ESCRITO DE ALEGACIONES | AGOSTO DE 2020

PROCEDIMIENTO DE PARTICIPACIÓN PÚBLICA
PLAN ESPECIAL DE REFORMA INTERIOR

ARI-DSP-02 SANTA JUSTA

ASOCIACIÓN SEVILLASEMUEVE

Ilustración 3. Propuesta del PGOU para la ordenación de Santa Justa.

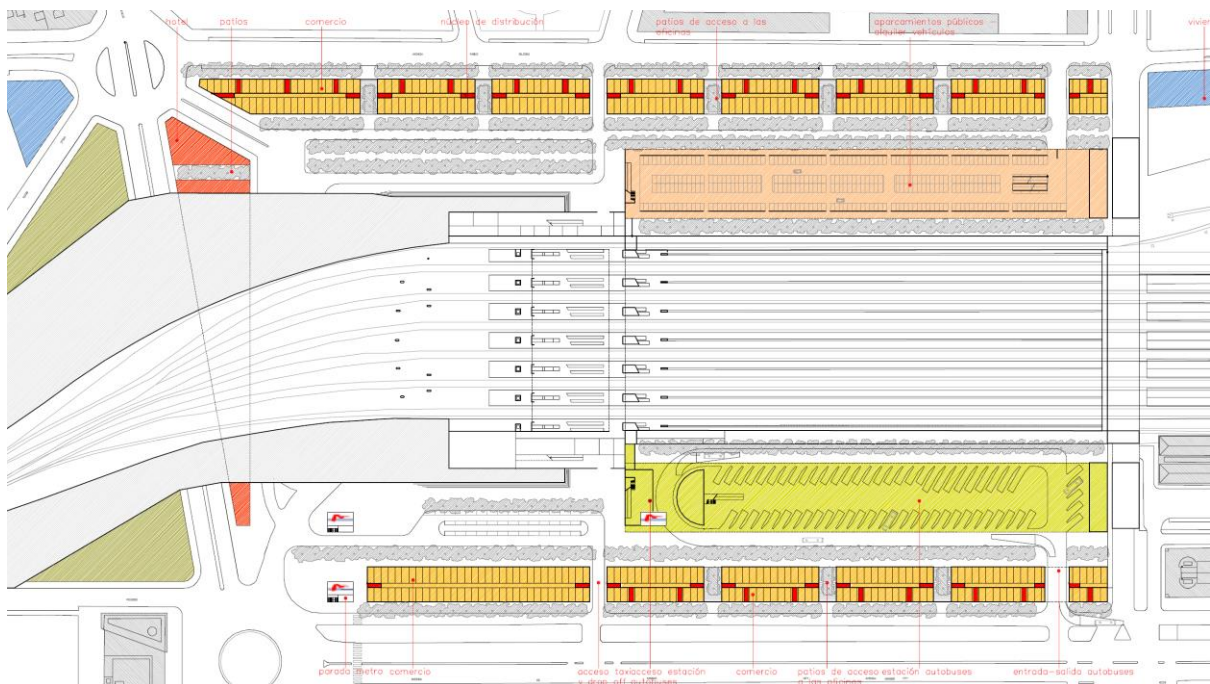
Entendemos que la ordenación realizada en el PERI no cumple con la directriz del PGOU en base a este equipamiento metropolitano ya que no se compatibiliza la ordenación con la estación de buses metropolitanos. Tampoco se cita a la consejería de la Junta responsable (Consejería de Fomento y Vivienda) en el documento ni consta que se vaya a producir la cesión prevista.

Como solución en el PGOU, se definen unos suelos en el lateral de Kansas City de la estación, en color verde amarillento en la imagen siguiente (pag. IV 16 de la Memoria de Ordenación):

En ese sentido, proponemos que se compatibilice el uso de la parcela definida como TF1 en el PERI, o bien el espacio dispuesto como viario, con el de estación de buses metropolitanos bajo rasante, de manera similar a lo que se hace con aparcamientos en superficie dentro de las parcelas ferroviarias en el texto aprobado preliminarmente.
